## マルチメディア放送と自営通信との共用検討に関する意見

修正当該部分(取消線部)について、以下に、修正意見(案)を記載する。なお、修正内容の原文については、「マルチメディア放送システムの共用条件に係る調査検討会作業部会TG2 報告書 資料3、Page9-10 平成21年3月18日」から引用した。

## 1.3 マルチメディア放送システムと自営通信システムの共用検討結果

<表1.3-1に関する修正意見>

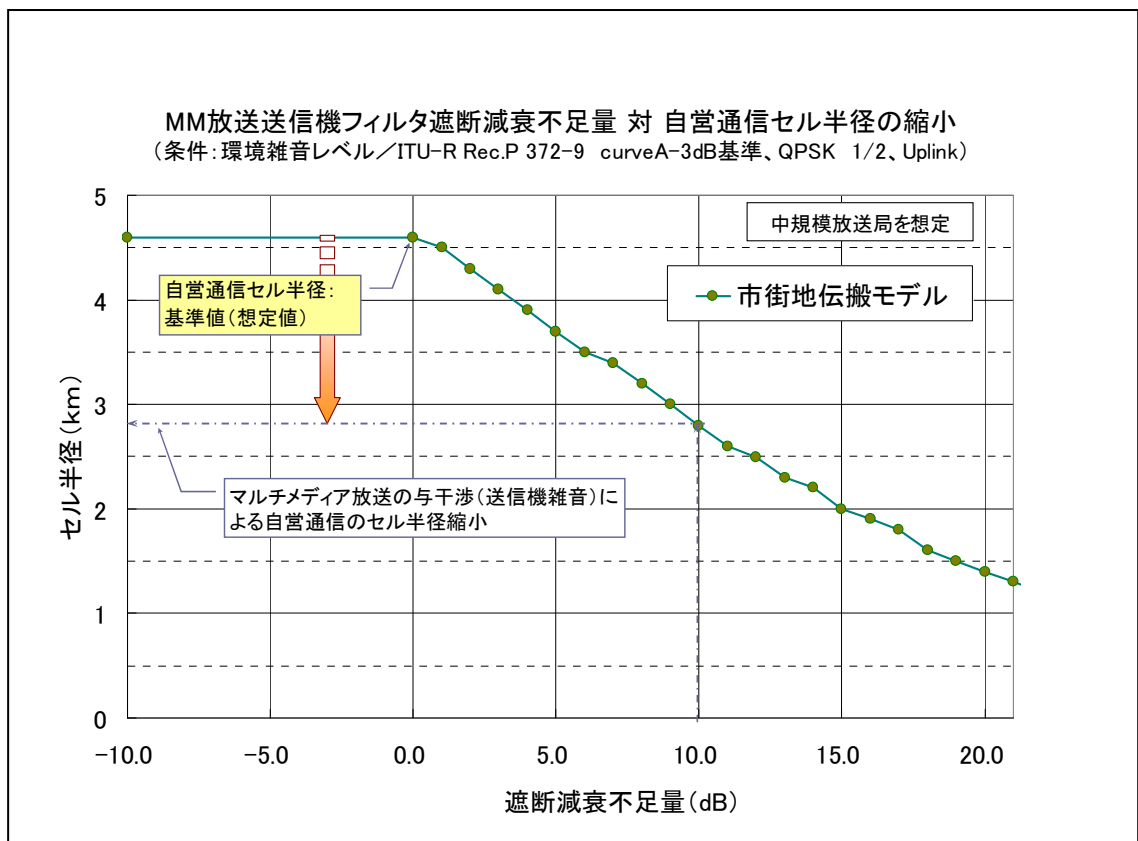
表1.3-1 に示すとおり、固定地点間(①及び②)における共用検討結果では、マルチメディア放送基地局から自営通信基地局に対する与干渉低減量として、最大22dB の改善量が必要となっている。

送信機雑音の低減にあつては、自営通信との共用検討において、与干渉局への送信機側フィルターの追加による技術的条件について、「マルチメディア放送側フィルターの遮断減衰量として、少なくとも10dB程度の更なる低減が必要」との見解が示されており、今後、継続して検討が必要である。また、自営通信においては、ユーザーズとして可搬型基地局が想定されることから、建造物等の遮蔽効果は必ずしも期待できないことに留意が必要である。

このため、マルチメディア放送および自営通信双方のシステムの置局においては、マルチメディア放送側フィルターの遮断減衰量として、少なくとも10dB程度を更に低減した上で、設置場所の選択および運用面からの使用場所の考慮、空中線指向性減衰量の調整など、上述の送信フィルター以外の改善量(～12dB程度)を見込んだ設置および適切な運用条件等を考慮することで、共用が可能であると考えられる。本共用条件については、周波数の有効利用の観点から、マルチメディア放送および自営通信間での更なる適切な相互検討が必要である。

更に10dB低減する送信フィルタを追加した上で、設置場所の選択および運用面からの使用場所の考慮、空中線指向性減衰量の調整、適切な運用条件等を考慮することで、共用が可能である。今後、更なる検討が必要。
